Techninio darbo projekto pakeitimo / papildymo projektavimo užduotis

PROJEKTO PAVADINIMAS: Skaistakalnio parko ir jo prieigų Panevėžyje rekonstravimo projektas
STATYTOJAS: Panevėžio miesto savivaldybė, įm. k. 111104115
PROJEKTUOTOJAS: MB „PUPA – STRATEGINĖ URBANISTIKA“
STATYBOS RŪŠIS: statinio rekonstravimas, nauja statyba
NAUDOJIMO PASKIRTIS: kiti transporto statiniai, kiti inžineriniai statiniai
KATEGORIJA: ypatingas / neypatingas / nesudėtingas statinys
PROJEKTO ETAPAS: techninis darbo projektas (PAPILDYMAS, PAKEITIMAS).
PROJEKTO LAIDOS ŽYMUO: laida „A“
BYLOS ŽYMUO: 17_06/02-R-TDP
PROJEKTO BENDROJI, DALINĖ EKSPERTIZĖS: numatoma Statinio konstrukcijų dalies (tiltas per Nevėžio upę) (SK-2) dalinė ekspertizė
DERINIMAI: nenumatomi
PROJEKTO VYKDYMO PRIEŽIŪROS PASLAUGOS: pagal STR 1.06.01:2016 „Statybos darbai. Statinio statybos priežiūra“

DĖL SKAISTAKALNIO PARKO STATINIŲ BŪKLĖS

STATINIO TYRIMO ATASKAITA

SUTAPDINTO PĖSČIŲJŲ - DVIRAČIO TAKO ŠALIA PRIVATAUS ŽEMĖS SKLYPO ĮRENGIMO SCHEMA

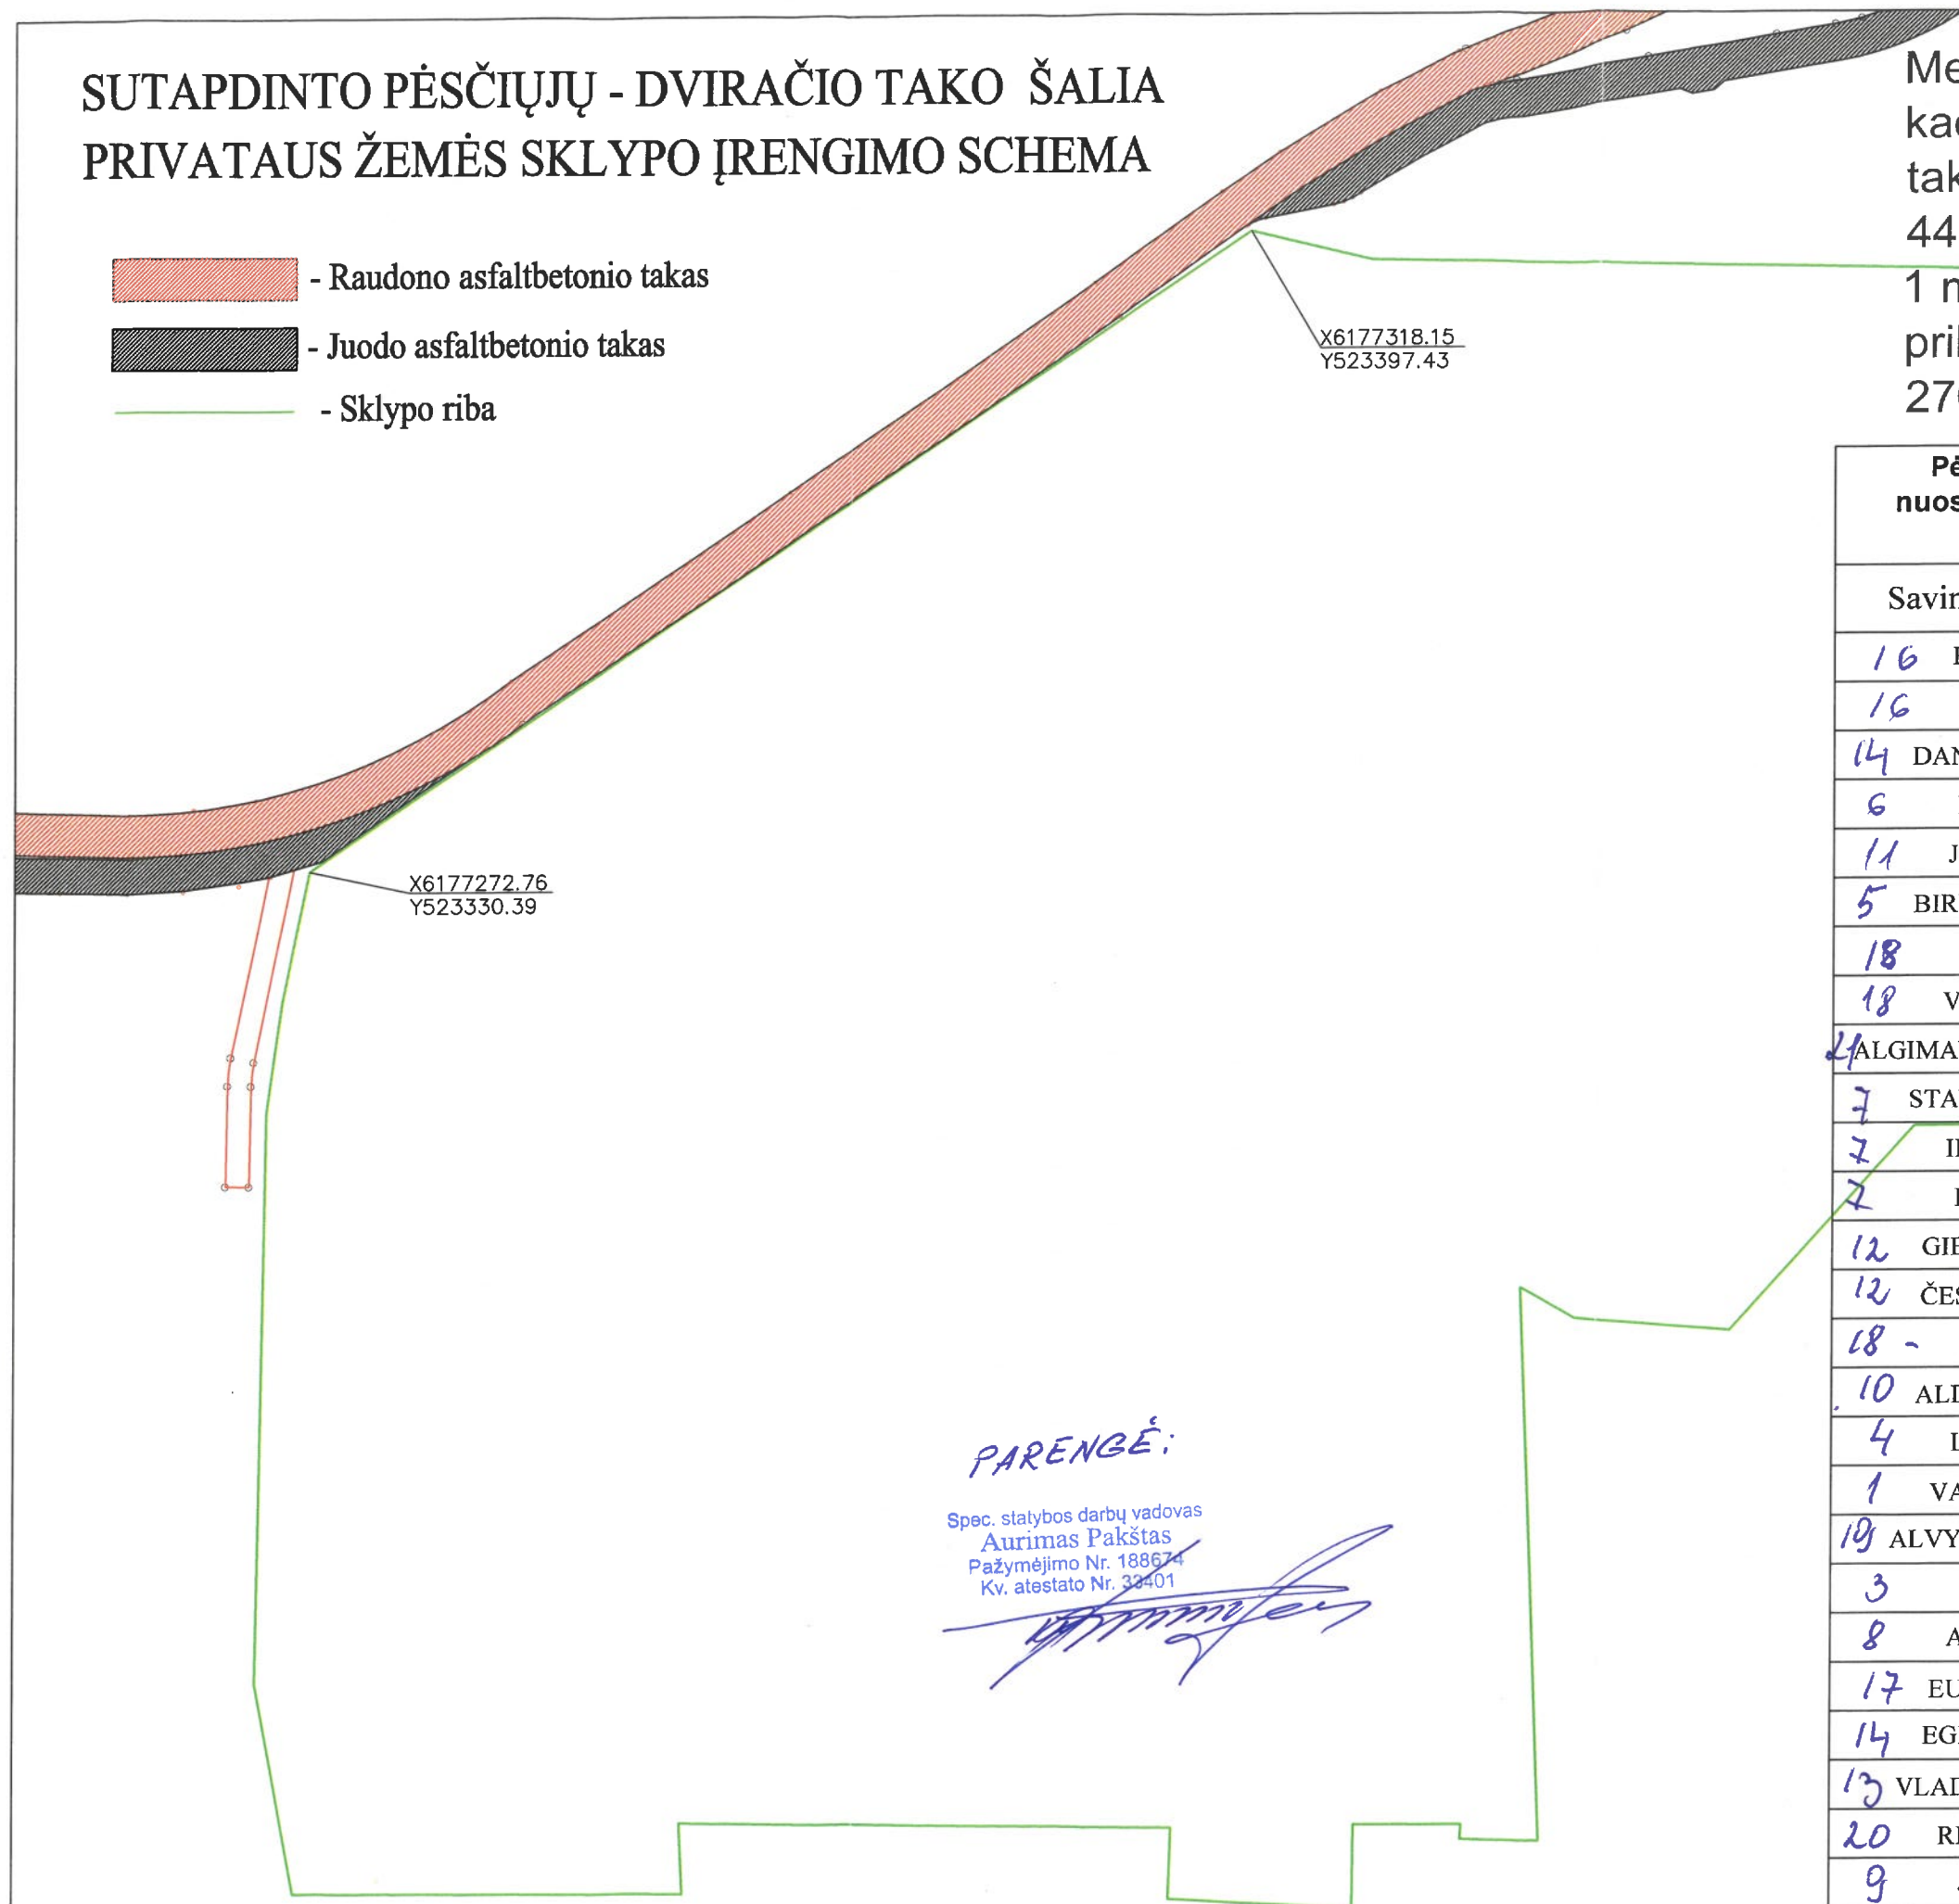
3. Pakoreguoti takų konfigūraciją plane pagal DWG formatu pateiktus išpildomosios duomenis (žr. priedą nr. 2). Dėl inžinerinio statinio priartėjimo arčiau nei 1 m iki sklypo ribos pateikiamas gretimo sklypo savininkų sutikimas (žr. priedą nr. 3) ;

Mes, žemiau pasirašiusieji, sutinkame, kad rekonstruojamas pėsčiųjų dviračių takas (kiti inžineriniai statiniai, unikalūs Nr. 4400-4598-5760) būtų įrengtas arčiau nei 1 metras iki mums nuosavybės teise priklausančio žemės sklypo (unikalus Nr. 2701-0018-0043).

Friedas Nr. 1

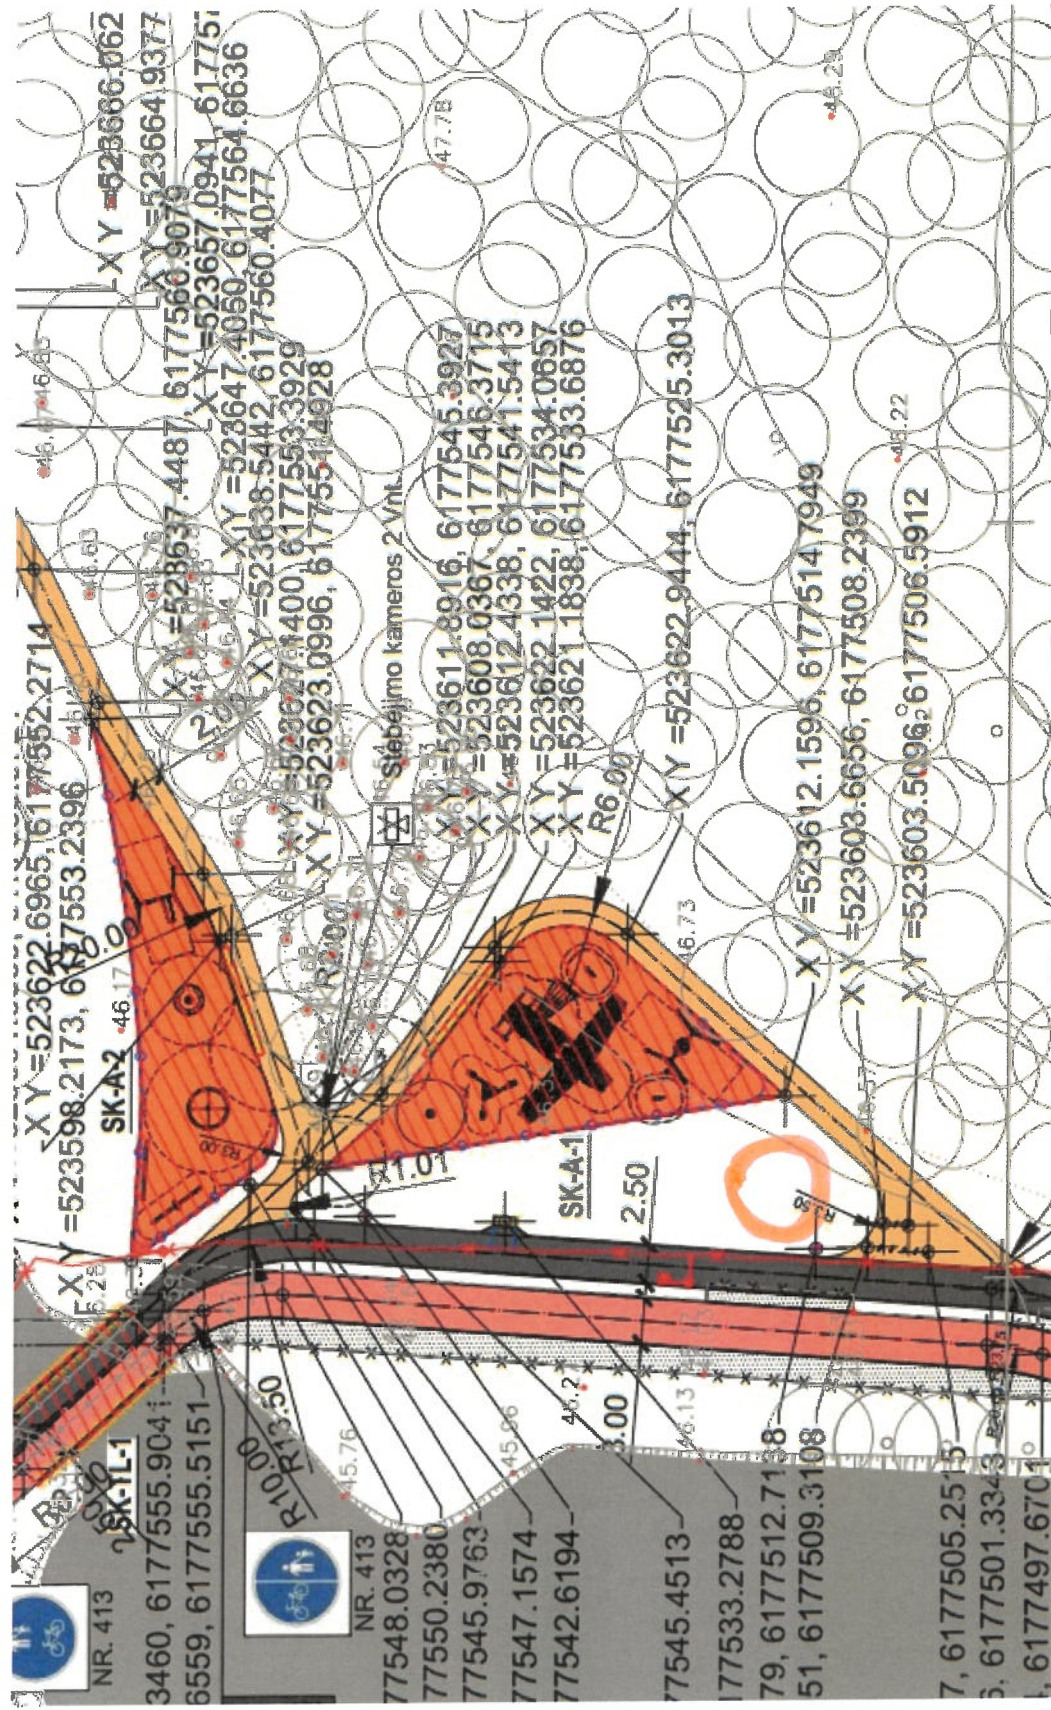
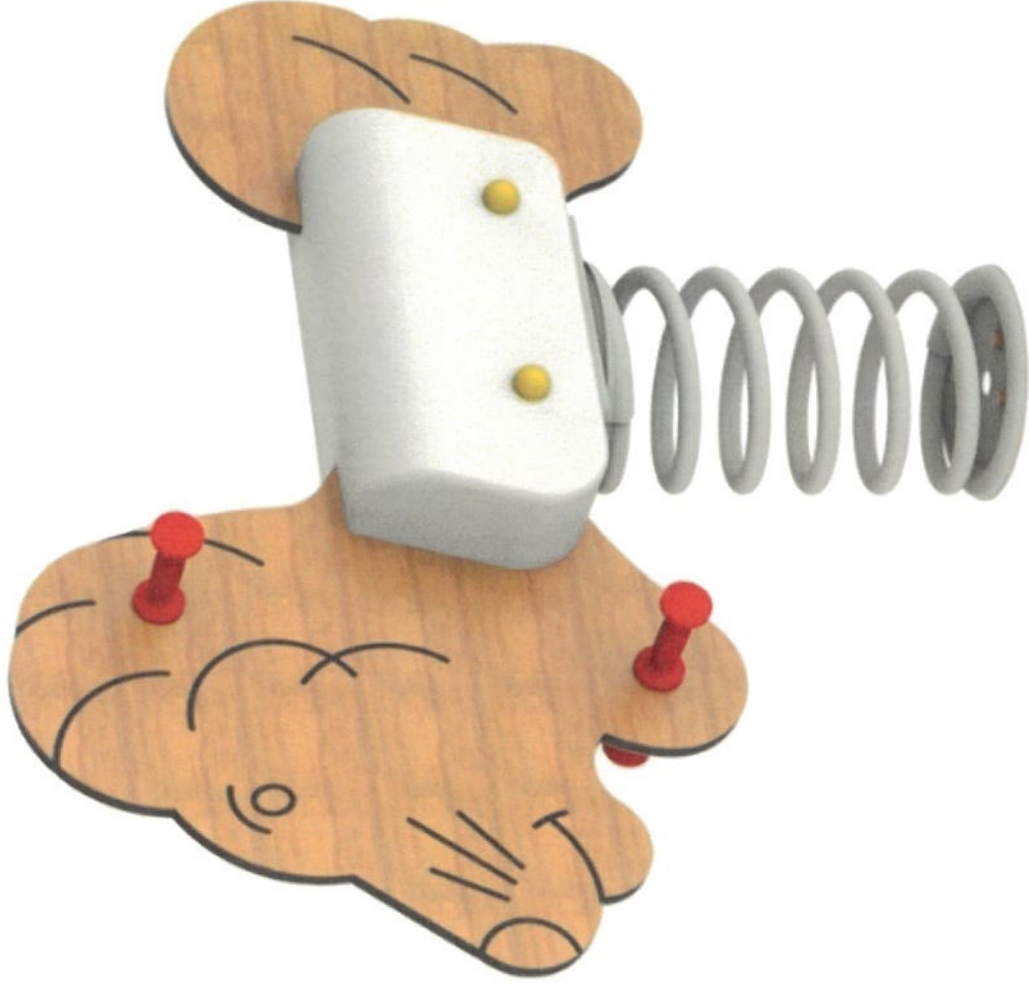
4. Papildyti ir pakoreguoti pėsčiųjų tilto per Nevėžio upę sprendinius atsižvelgiant į Statinio ekspertizės išvadas (žr. priedą nr. 4).
5. Remiantis Rangovo raštu (žr. priedą nr. 5) numatyti iškeliamam įrenginiui vietą bei parinkti kitą įrenginį iš pasiūlytų variantų.

Rangovas prašo užsakovą pritarti siūlomam sprendiniui, jo informinimą numatant ir papildomai įtraukiant į techninio darbo projekto A laidos parengimo užduotį.
